### **Izvešće o javnoj raspravi o Prijedlogu II. Izmjena i dopuna Urbanističkog plana uređenja UPU 1 - Bakar**

**JAVNU RASPRAVU  
o Prijedlogu II. izmjena i dopuna  
Urbanističkog plana uređenja UPU-1 Bakar**

1. Kartografski prikaz PPU Grada Bakra, karta br. 2. Infrastrukturni sustavi i mreže, van mjerila;
2. Kartografski prikaz UPU-1 Bakar, karta br. 2. Infrastrukturni sustavi i mreže, van mjerila;

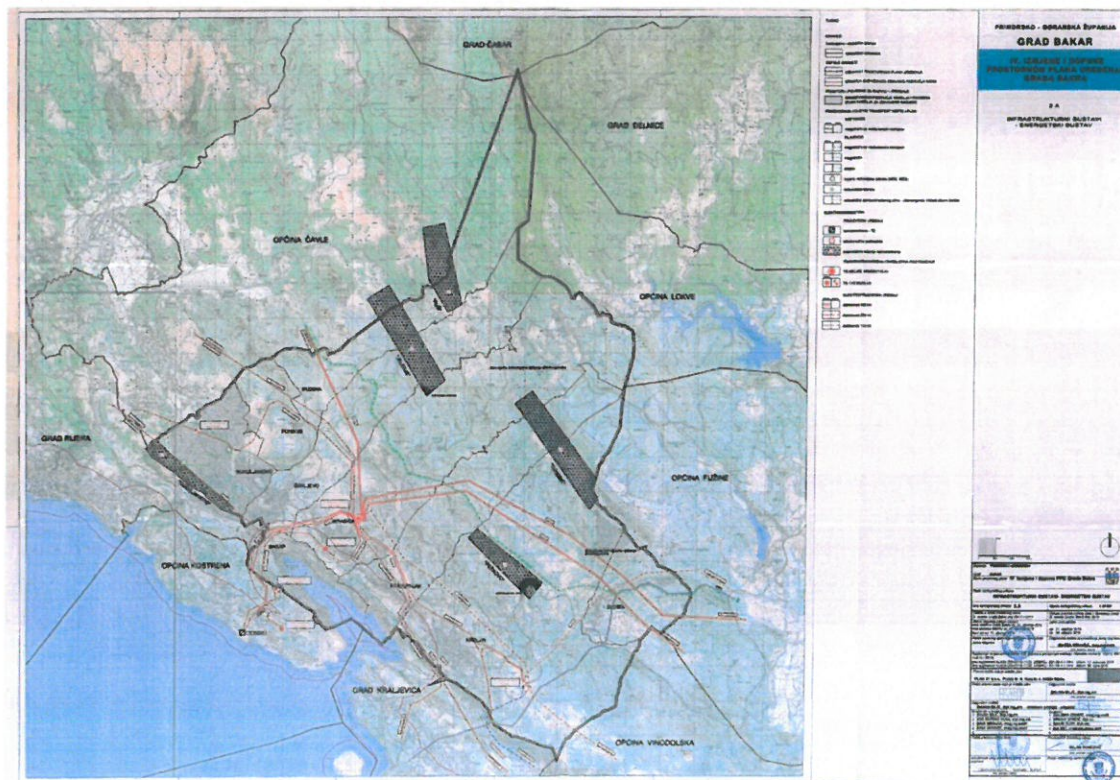
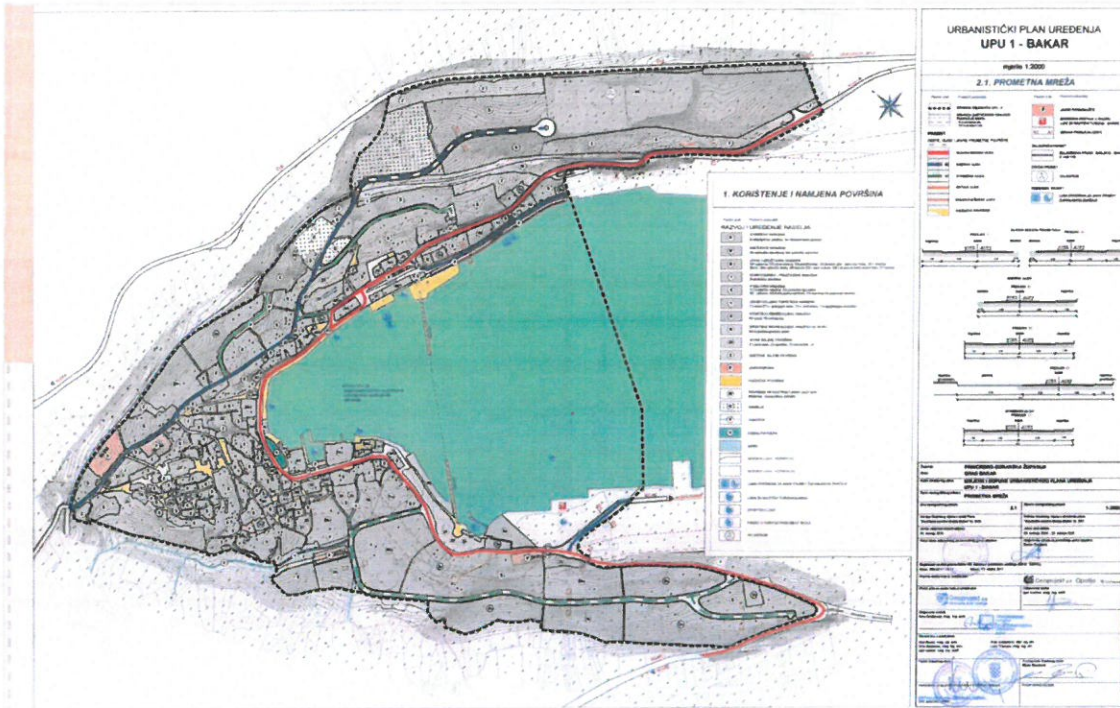
Pregledom tekstualnog dijela Prostornog plana uređenja Grada Bakra, te uvidom u odredbe za provođenje, te grafičkog dijela UPU-1 BAKAR (karta 1. Namjena površina i karte 2. Infrastrukturni sustavi i mreže) kao i neposrednim konzultacijama, obzirom na objekte prijenosne mreže (dalekovodi i transformatorske stanice napona 110, 220 i 400 kV) koji se nalaze u našoj nadležnosti, utvrdili smo slijedeće:

1. Uvidom u pogonsku i tehničku dokumentaciju je utvrđeno da u granicama obuhvata UPU-1 BAKAR nema elektroenergetskih vodova i postrojenja (DV i TS) napona 400, 220 i 110 kV, prilog br. 1.
2. Pregledom planske i projektne dokumentacije je utvrđeno da se u granicama UPU-1 BAKAR, Grad Bakar ne planira izgradnja novih dalekovoda ili postrojenja napona 400, 220 i 110 kV.
